Mission régionale d'autorité environnementale
Grand Est

**Avis sur le projet d'exploitation
du Parc éolien de Saint-Blin et Semilly
à Saint-Blin et Semilly (52) porté par la société
SAS SAINT BLIN SEMILLY ÉNERGIE**

n°MRAe 2024APGE45

Figure 3 : Localisation des zones d'inventaires (gauche) et des sites Natura 2000 (droite)

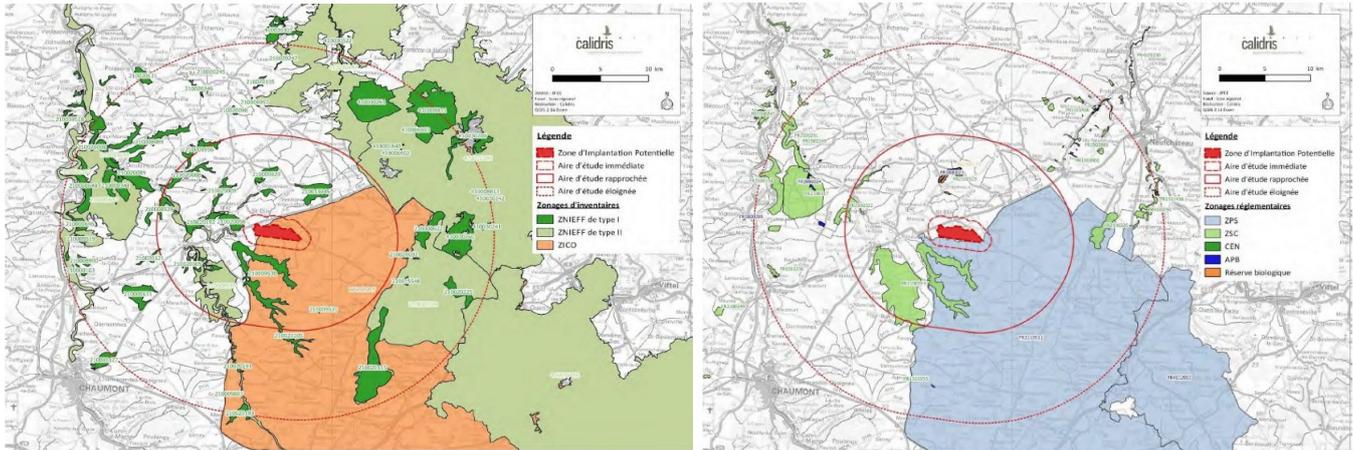
La zone d'implantation est située à proximité de boisements et dans un secteur à vocation agricole. Elle intersecte la ZPS présentant un intérêt ornithologique sur ses parties est et sud ainsi que la ZICO du Bassigny. Des corridors de trames ouvertes et boisées traversent aussi le site.

L'Ae s'est interrogée sur le choix de la solution de moindre impact environnemental compte tenu de ces enjeux environnementaux forts à protéger. L'Ae rappelle sa recommandation précédente de proposer une zone d'implantation ayant un moindre impact environnemental et recommande au pétitionnaire de proposer une implantation du parc hors zones protégées.

Figure 4 : Localisation du projet vis-à-vis des couloirs de migration de l'avifaune

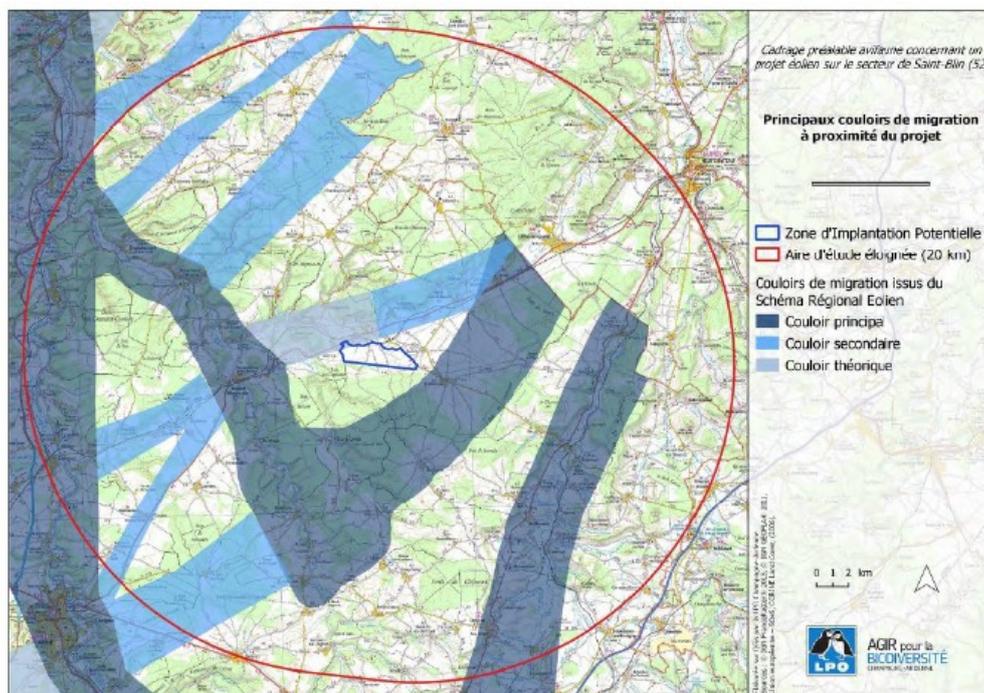
Le parc éolien de Saint-Blin et Semilly ne s'implante pas au sein d'un couloir de migration, mais deux couloirs secondaire et principal sont présents au nord et au sud du projet. La position sensible de la zone du projet vis-à-vis de ces couloirs de migration augmente les potentialités de

survol du secteur par les oiseaux migrateurs. De plus, du fait de la proximité du projet avec ces couloirs de migration ainsi que l'augmentation du nombre de parcs dans l'aire d'étude éloignée et en particulier à l'ouest du projet, l'Ae s'interroge sur le risque de recombinaison des couloirs de migration liée à la densification des parcs aux alentours de la ZIP du projet.

En ce sens, l'Ae réitère sa recommandation aux services de l'État de mener une étude spécifique de l'impact des grands pôles éoliens sur les oiseaux et particulièrement vis-à-vis des modifications des couloirs de migration du fait de la densification de ces pôles.

Figure 6 : Photomontage représentant l'impact des éoliennes E7, E8 et E9 sur l'église Saint-Martin de Semilly et son clocher

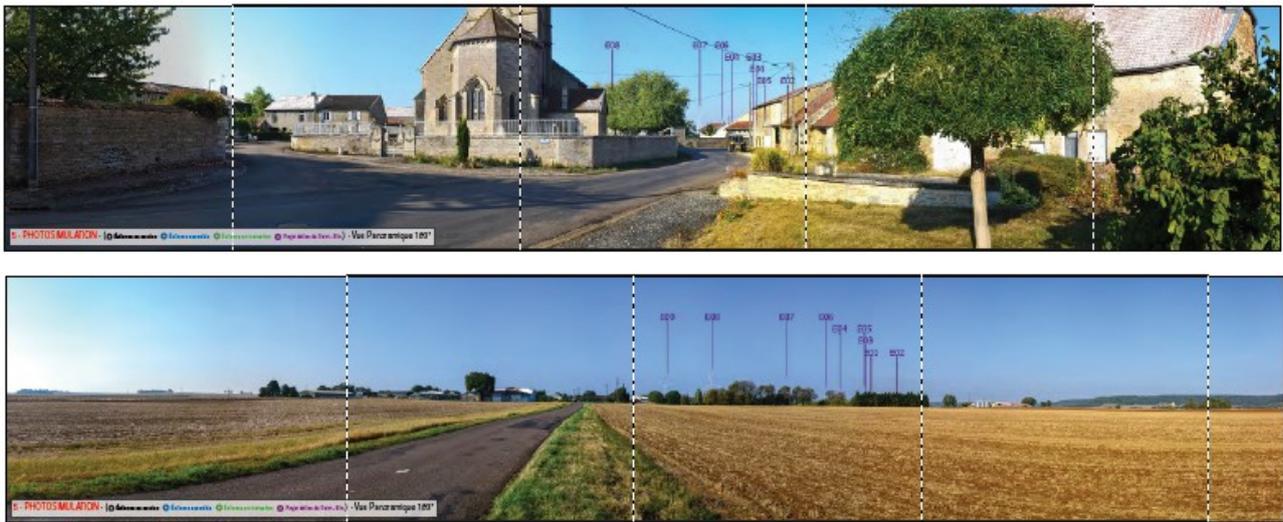
L'église Saint-Martin de Semilly est inscrite en tant que monument historique. Distante d'à peine 1 km de la première éolienne, son clocher est concurrencé par le projet, et notamment les éoliennes E7, E8 et E9 (Cf. figure 6)

Cette disposition des éoliennes proposée par le pétitionnaire crée une pollution visuelle de la perspective sur l'église Saint-Martin de Semilly et son clocher.

L'Ae recommande au pétitionnaire de proposer une variante évitant le phénomène d'écrasement du paysage et de pollution visuelle des monuments historiques.

Figure 7 : Carte présentant le diagramme de saturation perçu depuis la RD 219 en entrée nord de Vesaignes-sous-Lafauche

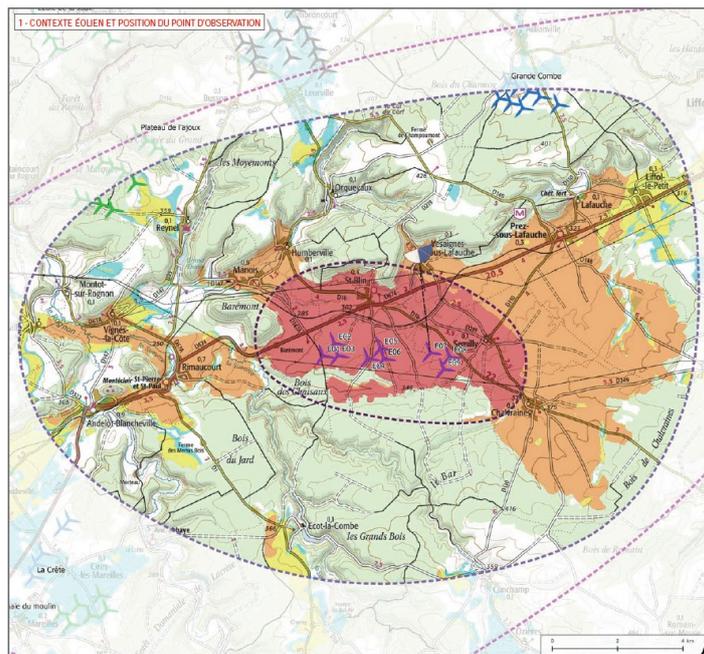
L'Ae constate que les cônes de vues mentionnés dans le dossier apparaissent surprenants puisque les angles du champ visuel couvert ne sont pas en lien avec la position des éoliennes sur la même carte. De plus, l'étude ne prend pas en compte la totalité des impacts visuels avec les parcs environnants.

L'Ae recommande au pétitionnaire de présenter des diagrammes de saturation à 360 degrés pour chaque point de vue retenu dans l'étude paysagère.
